con la presente si inviano le Osservazioni contro il Progetto di un impianto eolico codice procedura ID_VIP/ID_MATTIM: 1269 denominato

"Pitigliano" ubicato nei comuni di Pitigliano (GR) e Sorano (GR) costituito da 20 (venti) aerogeneratori di potenza nominale 7,0 MW per un totale

ID: Codice procedura (ID_VIP/ID_MATTM): 12691

TESTO DELLE OSSERVAZIONI

Immagine 3. Cumulo di una parte di impianti eolici, fotovoltaici e geotermici industriali in progettazione ed esistenti intorno all’eolico industriale “Pitigliano”.

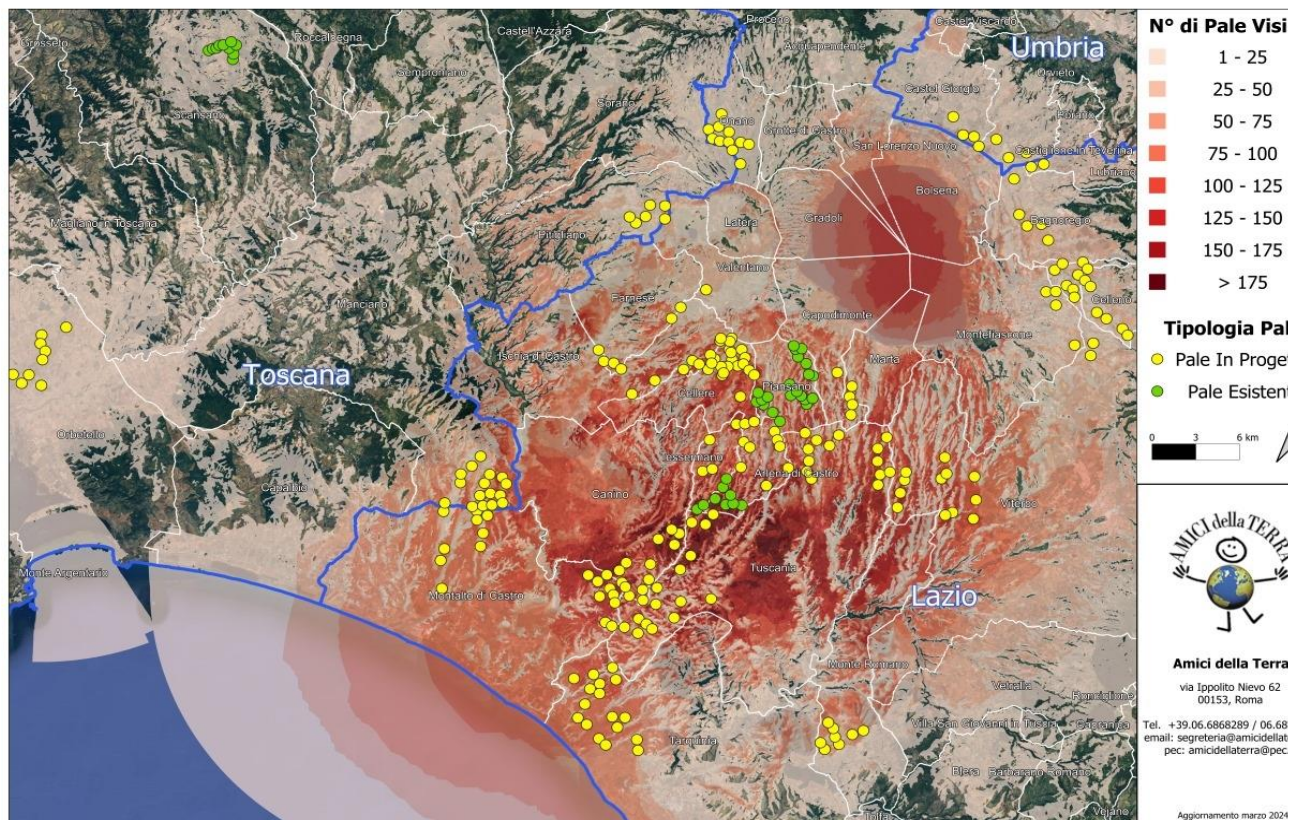
Beni Culturali “*Ambito paesaggistico, geologico e geomorfologico dell’orlo della caldera di Latera ...*” Non vengono nemmeno citati gli impianti eolici in progetto al MASE, il “Rempillo” (6 aerogeneratori) e un altro in verifica amministrativa di 14 aerogeneratori e 72, 6 MW. Ad oggi nei territori di Pitigliano, Sorano e in quello limitrofo potenzialmente potrebbero essere insediati 40 aerogeneratori alti 200 metri e larghi 170. Ma la proponente non cita neanche altri impianti che creerebbero il cumulo e quindi maggiore impatto. Infatti, sul territorio della “Città del Tufo” (Sorano e Pitigliano) impatterebbero anche l’impianto eolico “Montarzo” di Onano con 13 aerogeneratori con le dimensioni ricordate, l’altro eolico industriale nel territorio di Valentano con sette aerogeneratori (stesse dimensioni), gli impianti di Farnese con un minieolico di 3 Torri alte 60 metri già installate in località Poggio del Crognolo e l’impianto eolico industriale “Vallerosa” (7 aerogeneratori alti 200 metri e larghi 158 metri) in procedura VIA presso la Regione Lazio. Inoltre, altri impianti del minieolico già presenti a Valentano, Cellere e Piansano e due progetti eolici industriali con le stesse dimensioni (200 m x 170 m) nel Comune di Ischia di Castro. La valutazione del cumulo non prende neanche in considerazione gli impianti industriali di fotovoltaico e agrivoltaico in progetto a Farnese, Valentano, Ischia di Castro, Cellere. L’impianto geotermico in procedura Via al MASE, progettato nella Caldera di Latera. Quindi è stata effettuata una valutazione del potenziale impatto cumulativo non veritiera a dispetto di quanto affermato dalla proponente che sostiene di aver preso in considerazione uno spazio di 10 km intorno al suo impianto per gli impatti che si creerebbero.

Riguardo al cumulo degli impianti FER, le mappe prodotte dalla proponente riguardano, come già evidenziato, soltanto una parte molto piccola degli impianti FER dell'area intermedia e vasta e in particolare di quelli eolici che contribuiscono a creare un notevole cumulo e la saturazione del territorio tosco laziale. Riguardo al cumulo dei soli impianti eolici si riporta la mappa dell'intervisibilità degli impianti eolici elaborata dall'Associazione nazionale “Amici della Terra”.

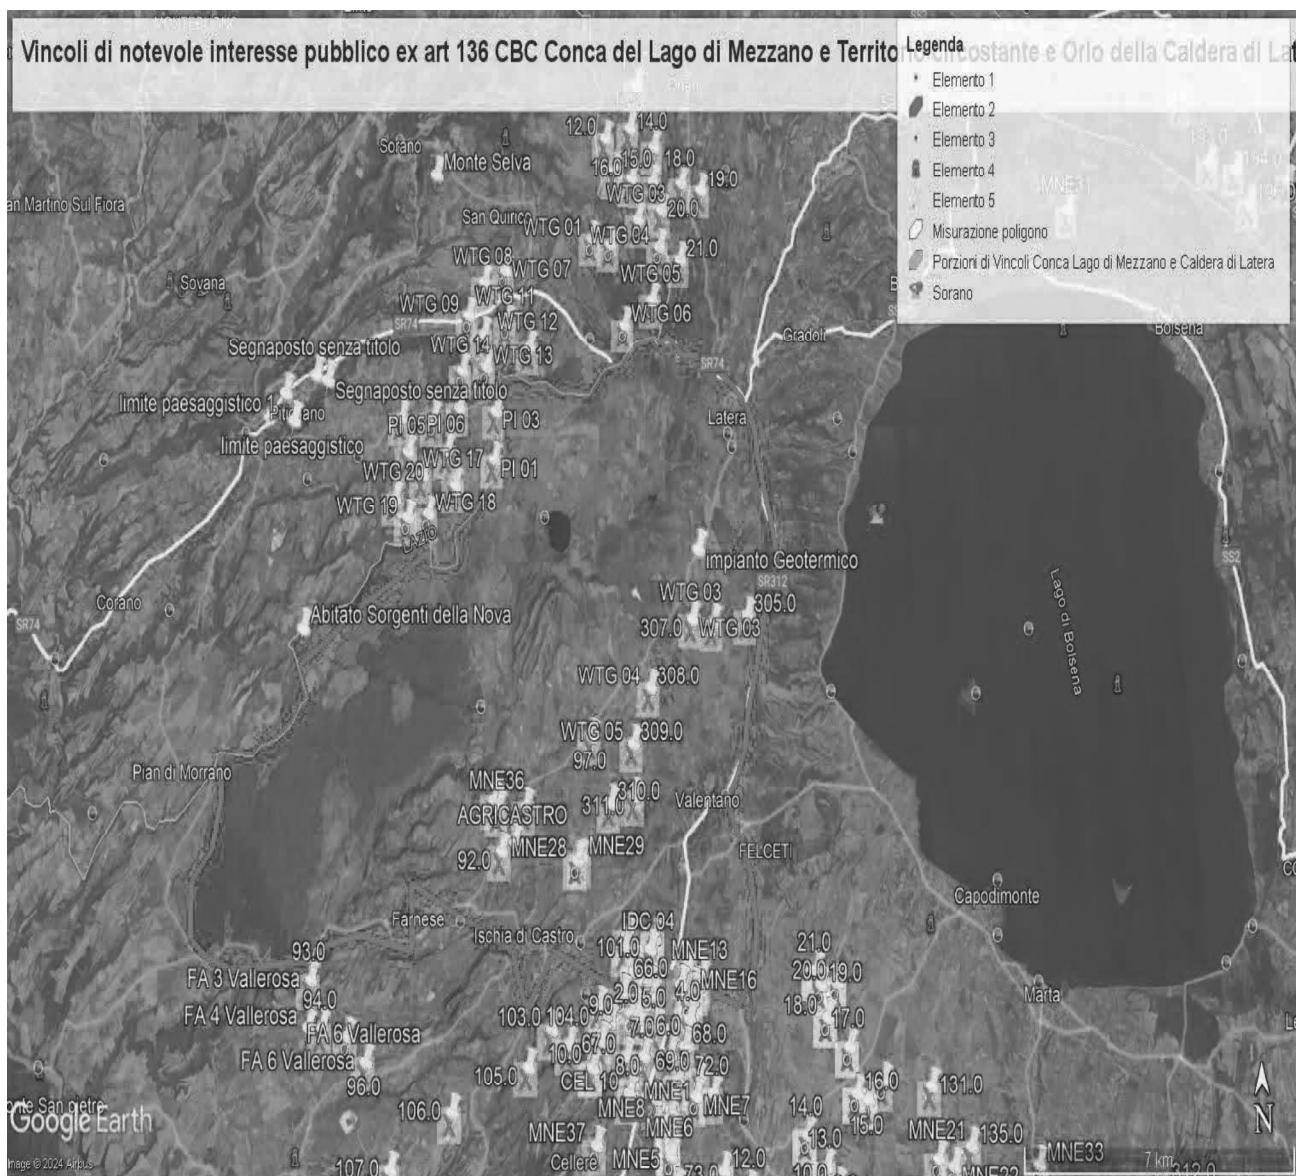
Come è illustrato nell'immagine si ribadisce che l'impianto industriale "Pitigliano" ricade completamente all'interno delle fasce di rispetto dei due vincoli di notevole

interesse pubblico e lambisce quelle di un terzo vincolo e quindi come affermato dal Consiglio di Stato nelle sentenze citate, l'impianto è insediato in area non idonea ai sensi dell'art. 20 comma 8 lettera c quater del D.Lgs. n. 199/2021 e ss.mm.ii al contrario di quanto sostiene la proponente.

IMMAGINE n. 2 Impianto eolico industriale “Pitigliano” e distanze aerogeneratori dai Vincoli della Conca del Lago di Mezzano...

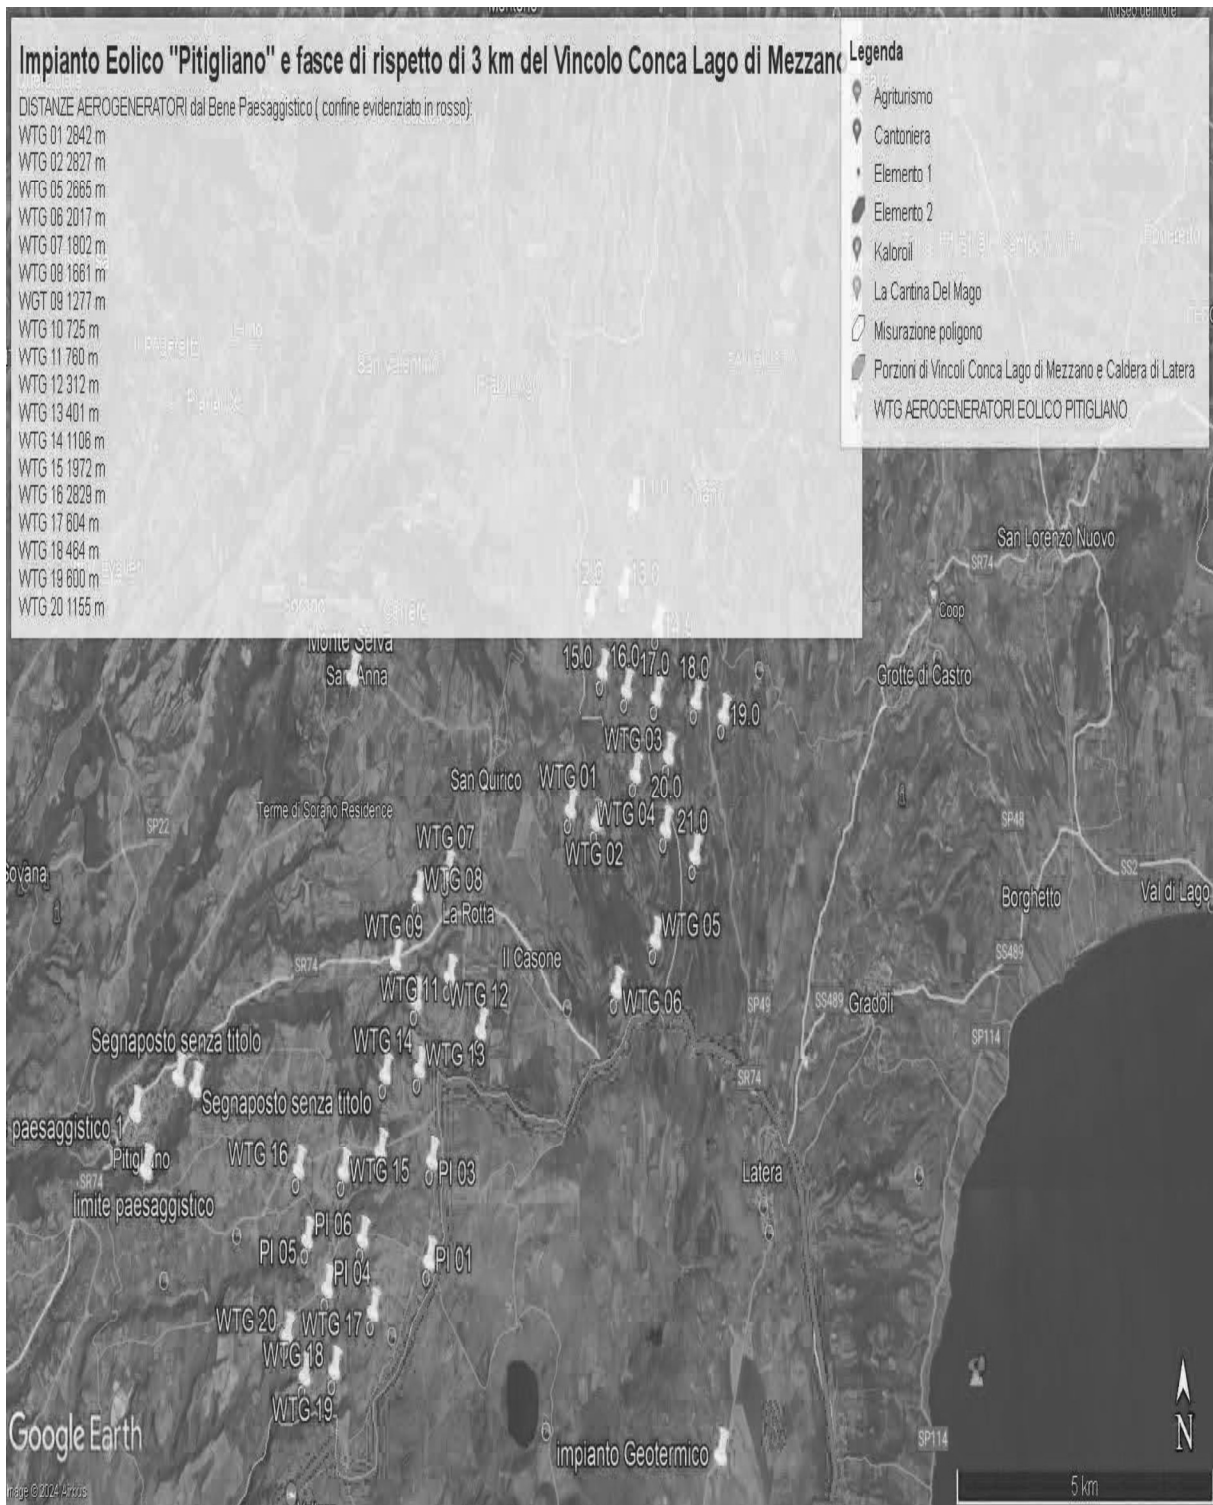
Al contrario si evidenzia che l'impianto eolico industriale citato non solo ricadrebbe con tutti e 20 gli aerogeneratori all'interno delle fasce di rispetto di 3 km di due vincoli paesaggistici di notevole interesse pubblico esistenti nella Regione Lazio e con una parte di essi nel vincolo paesaggistico del Centro abitato di Sorano (GR) quindi in aree non idonee all'installazione di impianti di energia rinnovabile. Addirittura, alcuni aerogeneratori sarebbero ubicati a poche centinaia di metri dai perimetri dei due vincoli paesaggistici laziali ex art 136 del CBC.

Inoltre, come sostiene la Proponente parte dell'impianto si verrebbe a trovare a 3,5 km dal centro abitato di Sorano. Infatti, tre degli aerogeneratori WTG 08, 09, 10 sono addirittura all'interno delle fasce di rispetto dei 3 km del suo vincolo paesaggistico di notevole interesse pubblico ex art 136 del CBC. Si evidenzia che così si crea
